# Hofstads A/S

## Info nr. 10.12.07

Nye nokkaksler – Endring av rep.sett.

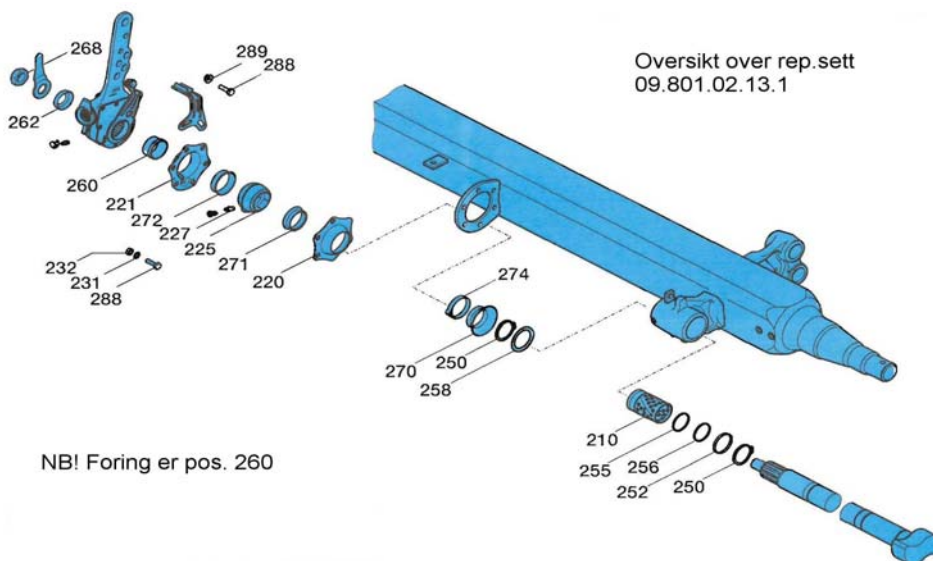
Fra mai 2007 er sporet i rillene på nokkakslene borte (se tegning) og erstattet av en foring. Nokkakslene får derfor nytt slutsiffer i delenummerne, gammel 05.097.xx.xx.3 / ny 05.097.xx.xx.4. Berørte bremsestørrelser er SN420, SN360 og SN300, unntatt styreaksler.

Gamle rep.sett for nokkaksler	Nye rep.sett for nokkaksler	Bemerkinger
05.097.xx.xx.0 – 05.097.xx.xx.3	05.097.xx.xx.1 – 05.097.xx.xx.4	
09.801.02.13.0	09.801.02.13.1	For 1 stk nokkaksler
	09.801.06.09.1	For 2 stk nokkaksler
